Vedrørende OEDs konklusjon klagesak - Egersund vindkraftverk, datert 4.11.2014. Begjæring om fornyet vurdering i lys av endrede forhold

Vedlegg 1: Kart med lokasjon for de to nærmeste turbinene og boligen

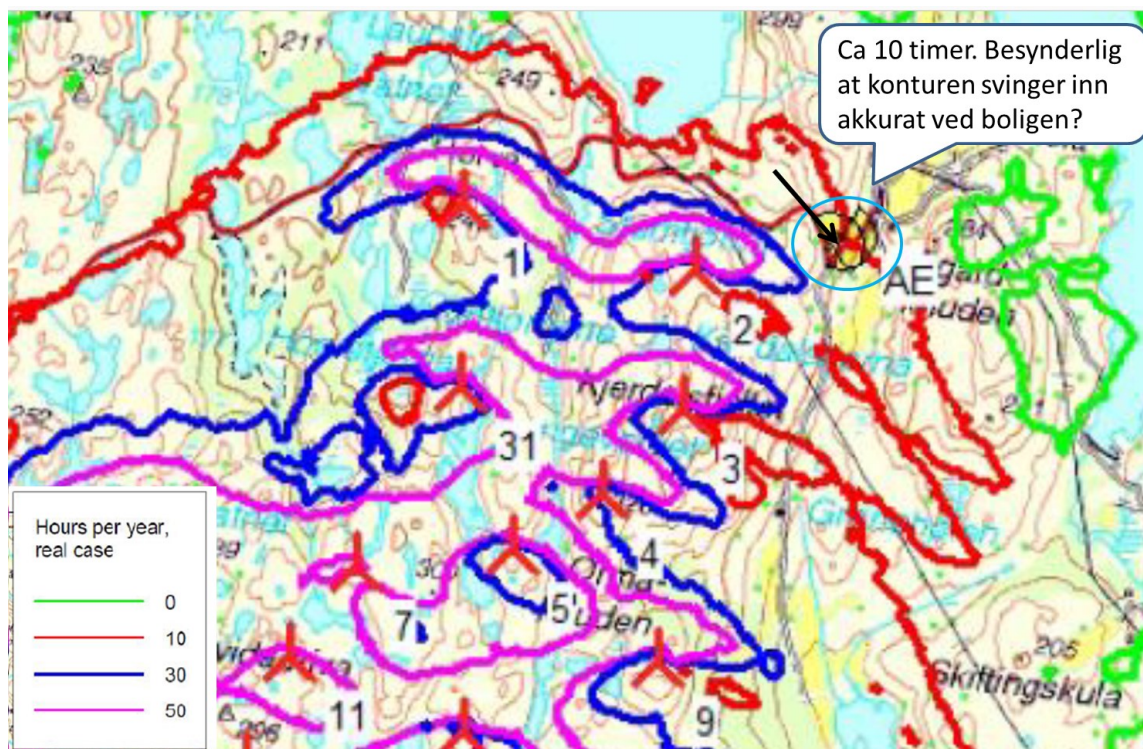
Norsk Vind Energi (NV) har fått aksept til å føre opp to enorme industriturbiner bare 478 og 714 meter fra huset vårt. Resten av turbinene vil følge den lave fjellryggen nedover mot sør og sørvest. Vi vil få en betydelig forringet livssituasjon her i våre til nå fredfulle og landlige omgivelser. Vi ligger i vindskygge, og vi er meget bekymret for vår fremtid her i vårt eget hjem med tanke på støy fra vindkraftverket. Vi finner det svært betenkelig at NV har fått tillatelse til å endre vindkraftverkets layout i så stor grad i etterkant av OEDs vurdering. Den kan jo ikke påklages.

-NV har redusert vår avstand til nærmeste turbin, S20, (tidligere S2) med 100-150 meter

Vi mener at Norsk Vind Energis oppførsel har vært særdeles ufin og manipulativ i denne saken og vi undrer oss over om dette er en akseptabel måte å opptre på. ? Vi ber OED om å se på saken og vurdere om det er noe som kan gjøres: Det vi ber om, er å få stanset oppføringen av den nærmeste turbinen (S20) og flytte den andre (S19) litt lenger bort for å redusere støybelastningen og skyggekastene ved vår bolig.
